改善箇所説明図

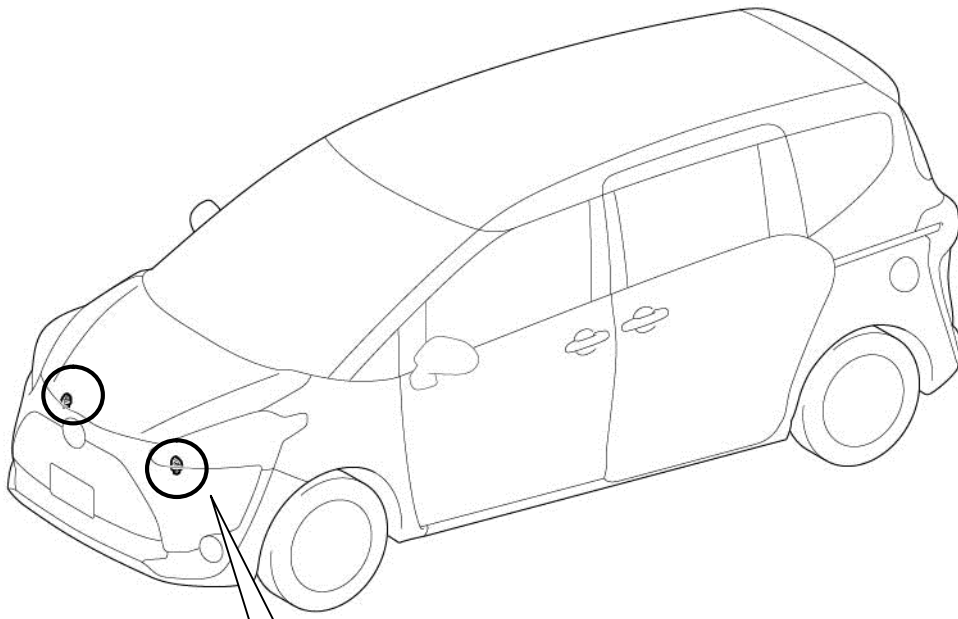
基準不適合発生箇所

エアバッグ制御システムにおいて、加速度センサ内 I C チップの製造条件が不適切なため、I C 内部で断線することがある。そのため、エアバッグ警告灯が点灯し、エアバッグが正常に作動できないおそれがある。

全車両、各センサの製造番号を点検し、該当する場合は良品と交換する。
